Projet minier Arnaud

Complément n° 5
à l'étude d'impact sur l'environnement

RÉPONSES AUX QUESTIONS ET COMMENTAIRES DU PUBLIC

Révision 1

GENIVAR

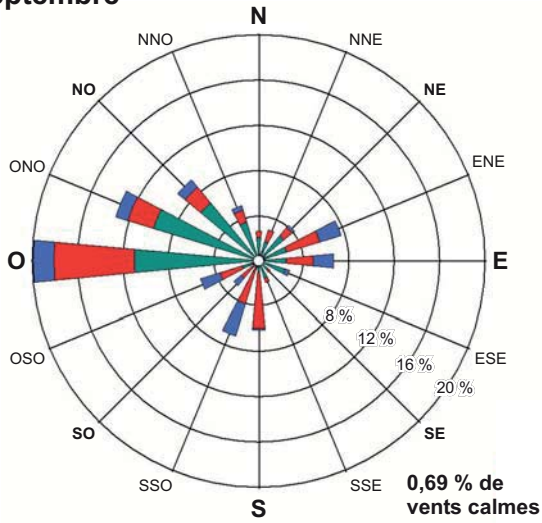
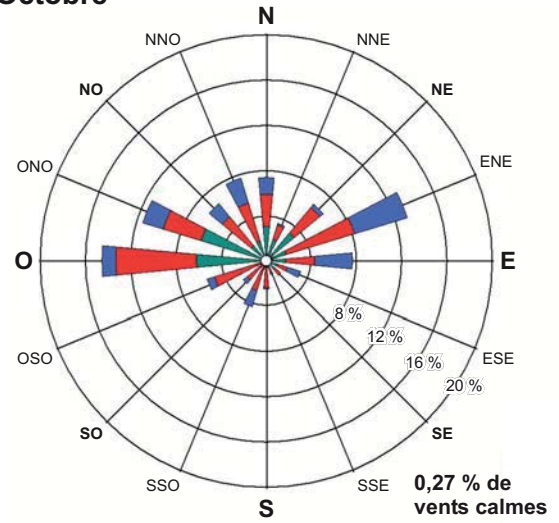
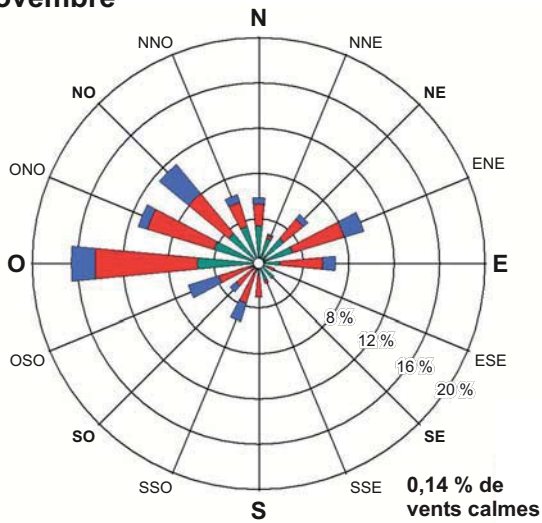
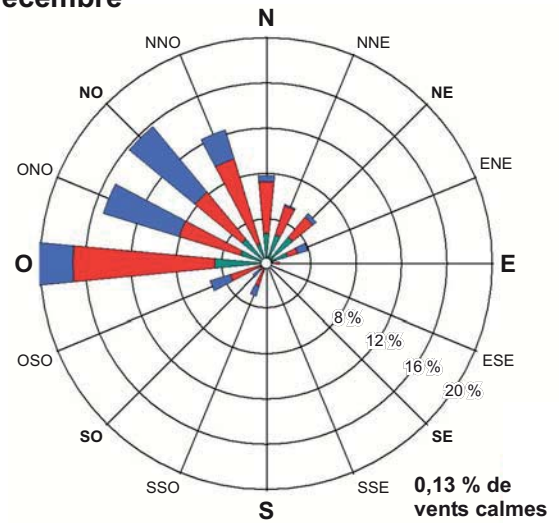
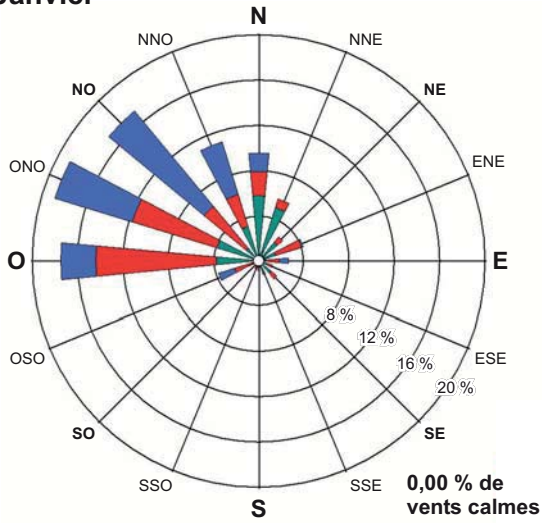
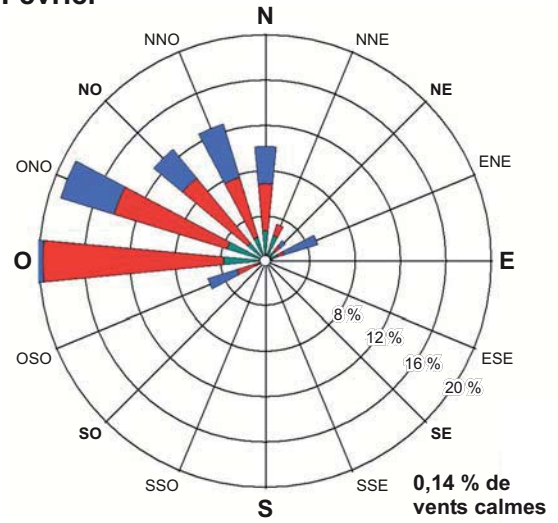
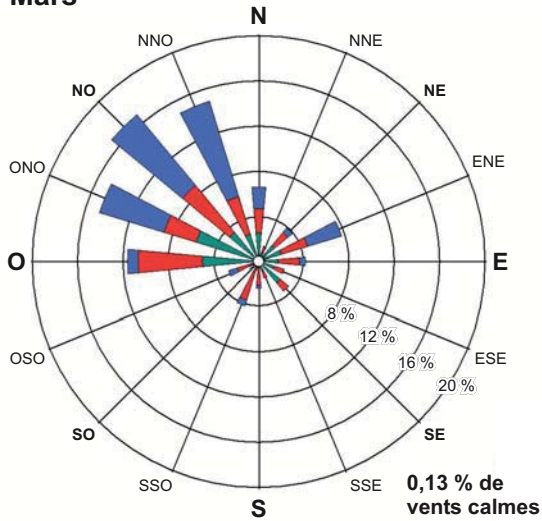
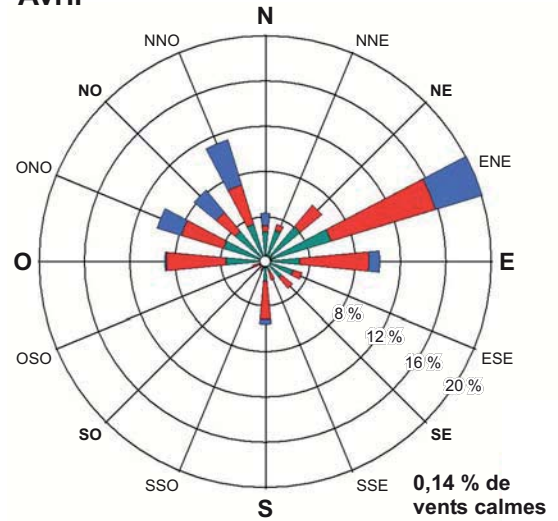
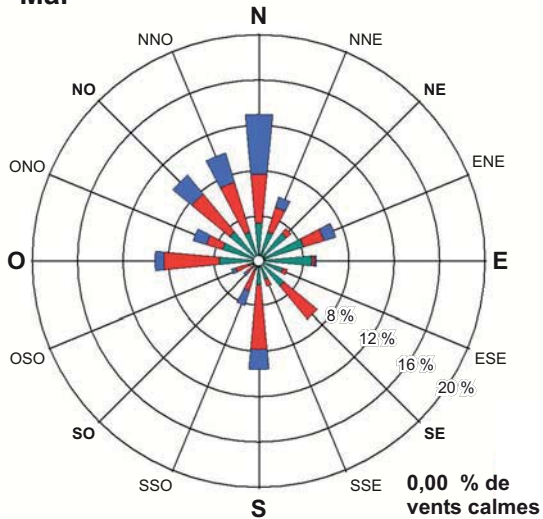
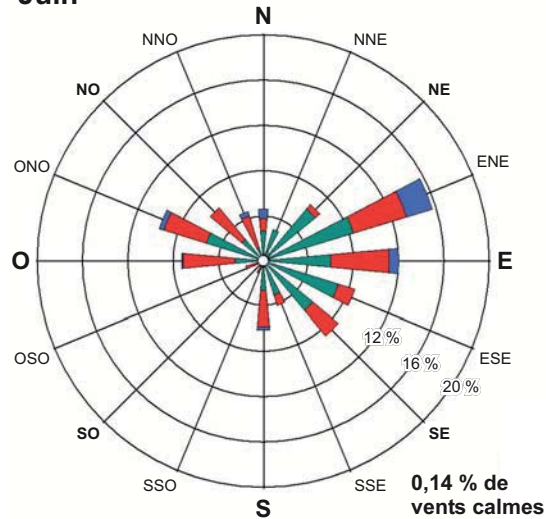
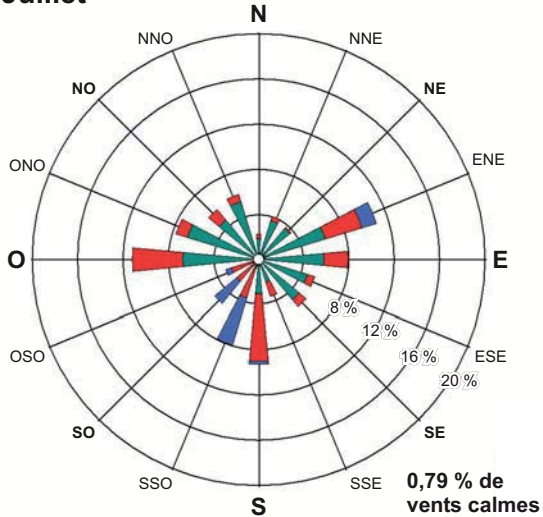
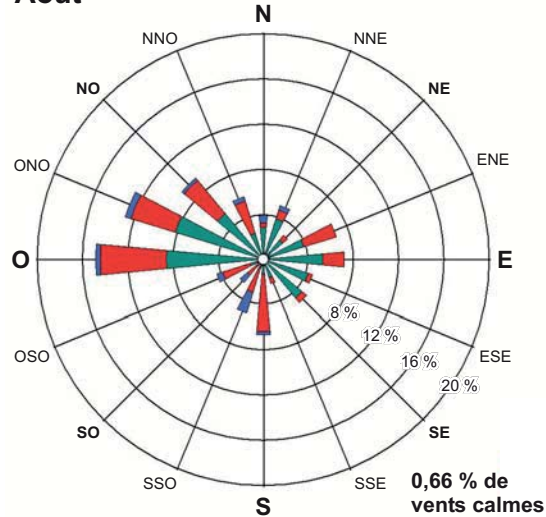
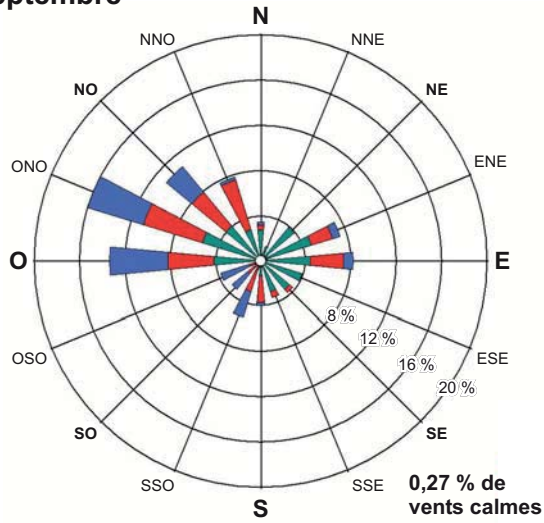
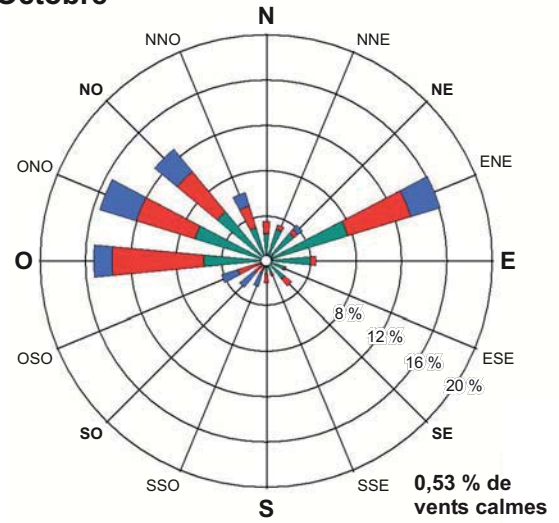
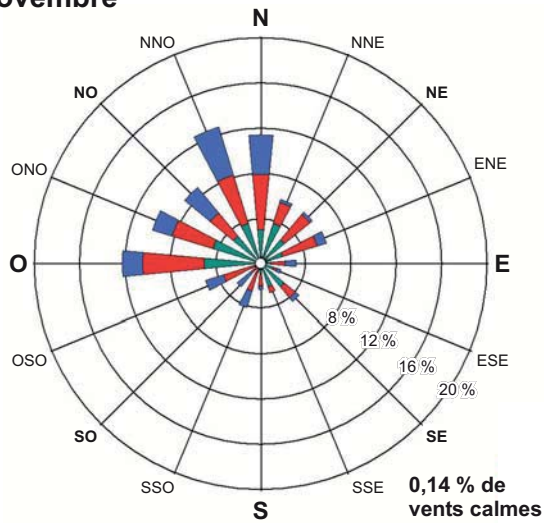
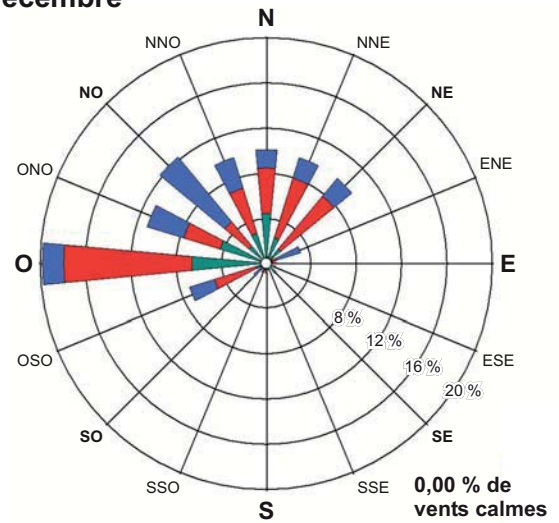
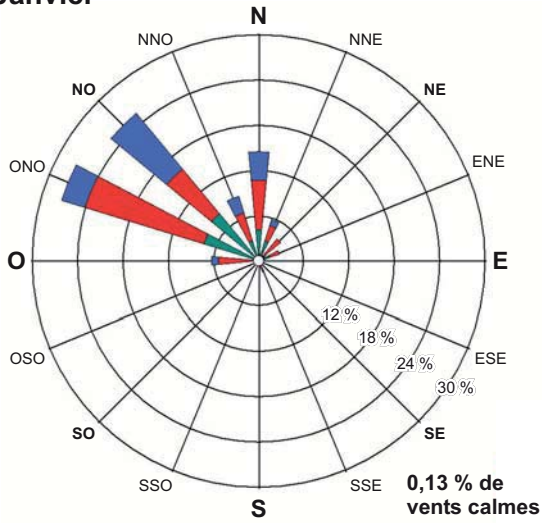
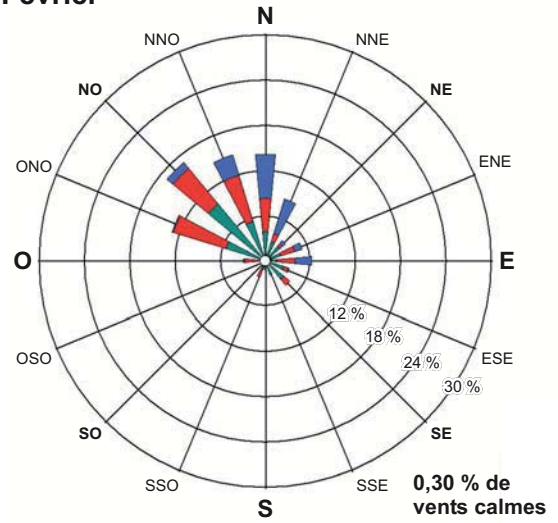
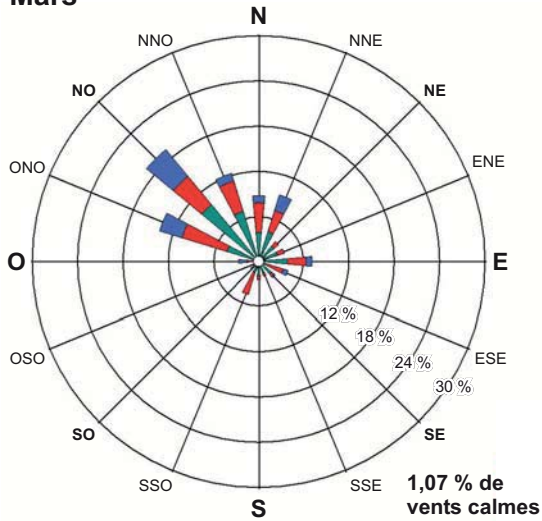
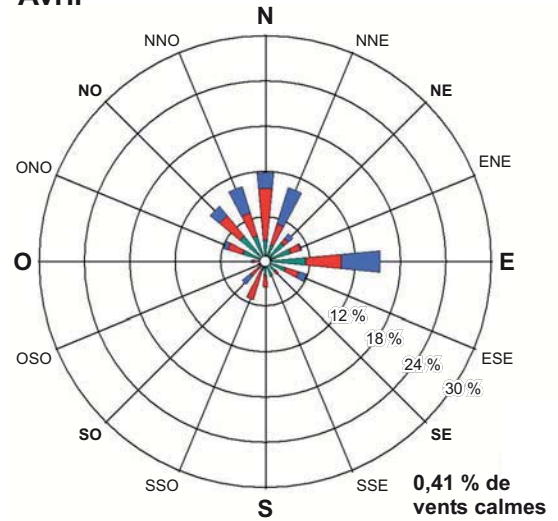
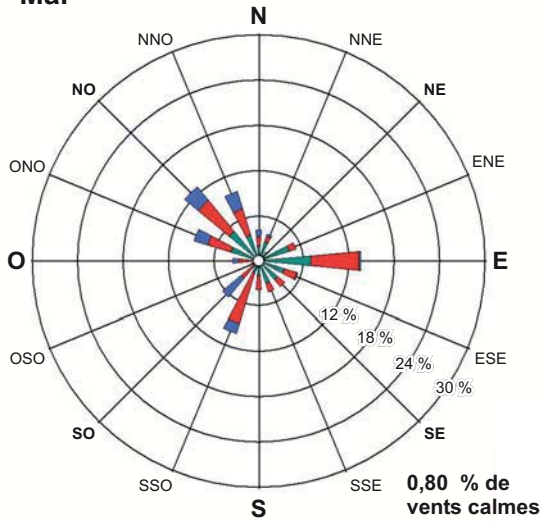
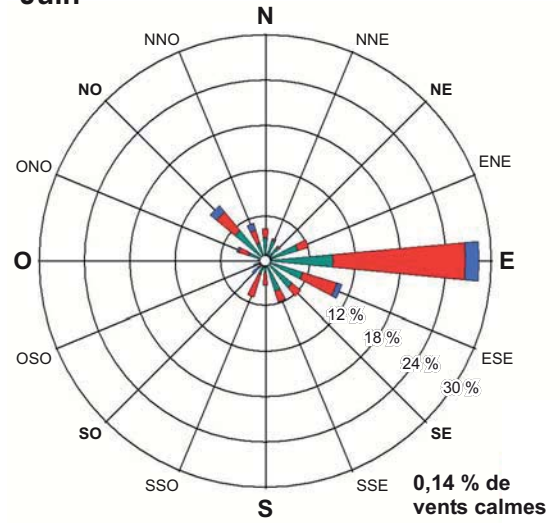
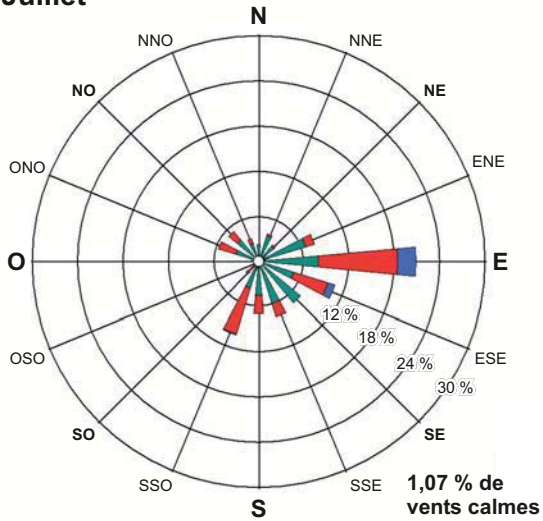
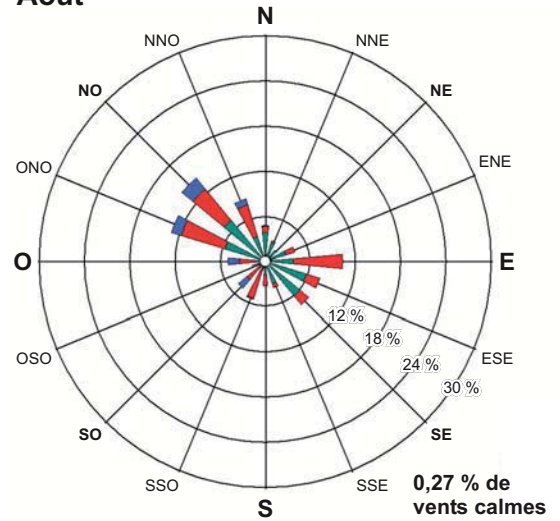
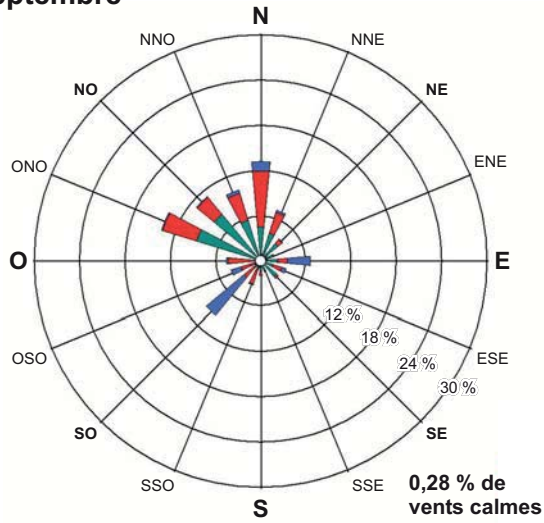
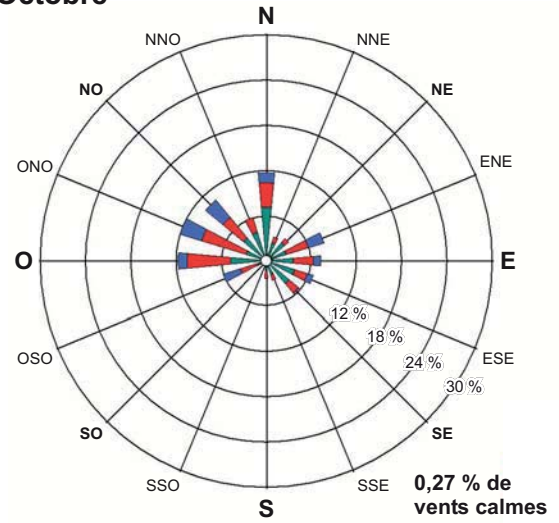
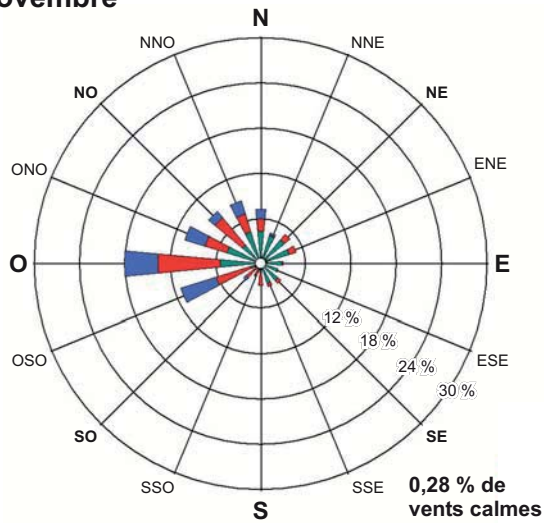
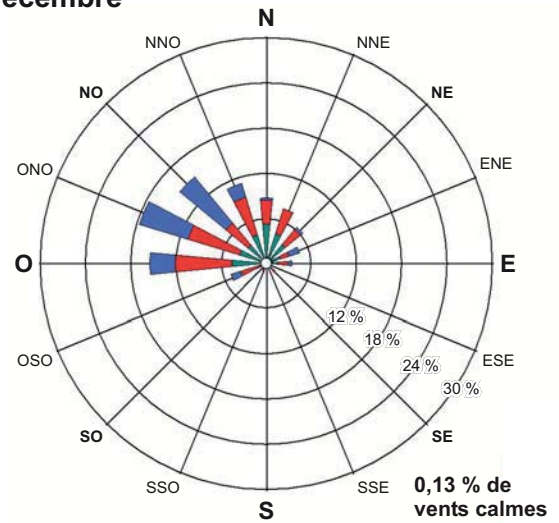
N° 5-2 Mine Arnaud n'a pas répondu pour la partie de question suivante : direction et vitesse des vents à chaque mois. De plus, les données de pluviométrie de l'année 2010 (et peut-être 2011) sont illisibles dans le format envoyé. Pourriez-vous compléter ces informations?

La réponse à la question N°2 de la « Première série de questions et commentaires » présente les données pluviométriques demandées. Les figures en annexe 1 présentent les roses des vents illustrant la direction des vents dominants ainsi que les vitesses à chacun des mois des années 2004, 2005, 2006, 2007 et 2009.
